Gemeinde Westerhorn, Bebauungsplan Nr. 15 „Mischgebiet südlich Bahnhofstraße“ Beteiligung gem. §§ 4 Abs. 1, 3 Abs. 1 und 2 Abs. 2 BauGB / Abwägungsvorschlag

Abb. Bestandsplan**Abwägungsvorschlag**

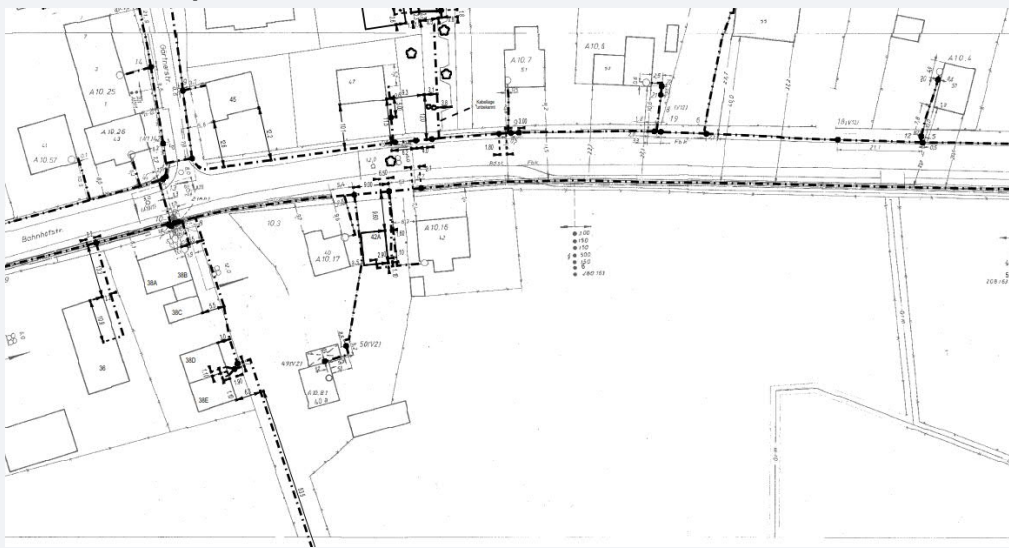
Gegen die o.a. Planung haben wir grundsätzlich keine Bedenken, bitten aber zu berücksichtigen, dass in dem Plangebiet div. Telekommunikationsanlagen verlegt sind. Um Beschädigungen zu vermeiden, haben wir als Anlage den entsprechenden Bestandsplan für weitere Planungen beigefügt.

Die nachfolgenden Hinweise werden zur Kenntnis genommen.
